VYSVĚTLENÍ ZADÁVACÍ DOKUMENTACE Č. VIII

Název veřejné zakázky: **II/394 Tetčice průtah 1. stavba**
Evidenční číslo ve VVZ: Z2022-005946
Druh veřejné zakázky: Stavební práce
Režim veřejné zakázky: Podlimitní veřejná zakázka
Druh zadávacího řízení: Otevřené řízení

Název projektu: **II/394 Tetčice průtah 1. stavba**
Registrační číslo projektu: CZ.06.1.42/0.0/0.0/19_114/0012859

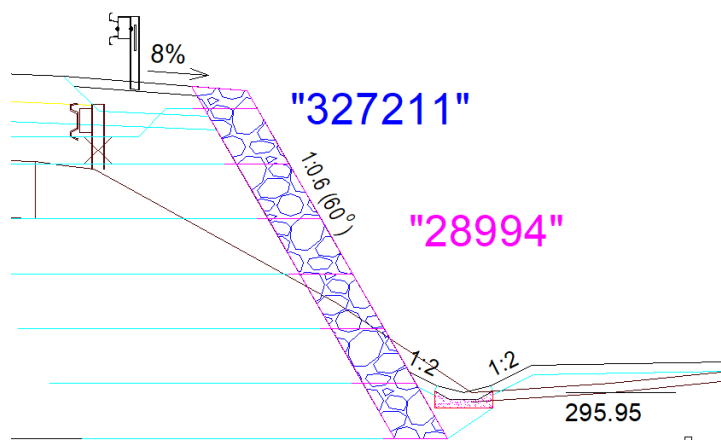
Dobrý den, prosím o kontrolu SO 101 a 101.1 v položkách s kódem 28994. Z příčných řezů je zřejmé, že délka gabionové zdi je od km 0,050 po km 0,145, tj. 95 m, což při výšce cca 5 m je to 475 m² pohledové plochy, nikoliv 1512m²

Navíc ve výpočtu je psáno „kubatura“, nikoliv výměra. Prosím i o kontrolu množství násypů a souvisejících položek.

Ještě jednou dobrý den, vzhledem k tomu, že jsem v časové tísní, tak 2. část dotazu na výplň gabionů je bezpředmětná, protože tato výplň je v položkách s kódem 327211 v množství 246,6 m³.

To však potvrzuje domněnku, že plocha nemůže být 1512 m², nýbrž $246,2/0,5m = 492,4 m^2$, jak jsem psal v předchzím e-mailu.

Položka č. 5 „28994“ se týká panelů, distančních spon, spojovacích tyčí líce zpevněného svahu a položka č. 6 „327211“ výplň. těchto „gabionů“.

Měrné jednotky jsou - položka „327211“ v m3 a položka „28994“ v m2. Kubatura obou položek byla spočtena planimetrováním příčných řezů:

Plocha v příčném řezu (m2) * délka zpevnění půdorysně (m) = m3 „327211“,

Délka panelů v příčném řezu (m) * délka zpevnění půdorysně (m) = m2 „28994“.

Ve výpočtu položky č. „28994“ je počítáno nejen s lícem zdi, ale i s rubovou a vodorovnou částí košů; viz obr.:

Pozn: výztužná geomříž (světle modrá barva v obr.) je součástí položky č. „28995 KOTEVNÍ SÍŤ PRO GABIONY A ARMOVANÉ ZEMINY“.
